**Европейская экономическая комиссия****Комитет по внутреннему транспорту****Всемирный форум для согласования правил
в области транспортных средств****Рабочая группа по общим предписаниям,
касающимся безопасности****Сто двадцать седьмая сессия**

**Поправки к правилам, касающимся газомоторных
транспортных средств:****Правила № 110 ООН (транспортные средства,
работающие на сжатом природном газе
и сжиженном природном газе)****Предложение по дополнению 3 к поправкам серии 03
к Правилам № 110 ООН (транспортные средства,
работающие на сжатом природном газе
и сжиженном природном газе)****Представлено экспертом от Европейской ассоциации поставщиков
автомобильных деталей***

Пример 2

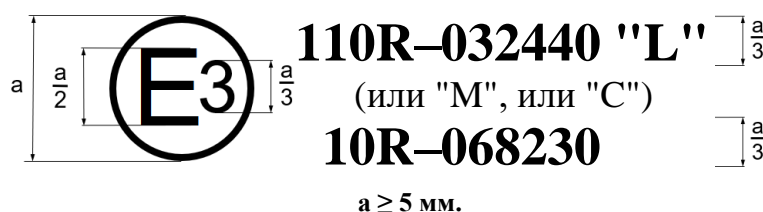
(См. пункт 7.4.3 настоящих Правил)

Этот знак официального утверждения, проставляемый на элементе оборудования КПП и/или СПГ, означает, что данный элемент оборудования официально утвержден в Италии (Е 3) на основании Правил № 110 ООН под номером официального утверждения 032440, а также на основании Правил № 10 ООН под номером официального утверждения 068230. Первые две цифры первого номера официального утверждения указывают, что официальное утверждение было предоставлено в соответствии с предписаниями Правил № 110 ООН с внесенными в них поправками серии 03.

Первые две цифры второго номера официального утверждения указывают, что официальное утверждение было предоставлено в соответствии с предписаниями Правил № 10 ООН с внесенными в них поправками серии 06».
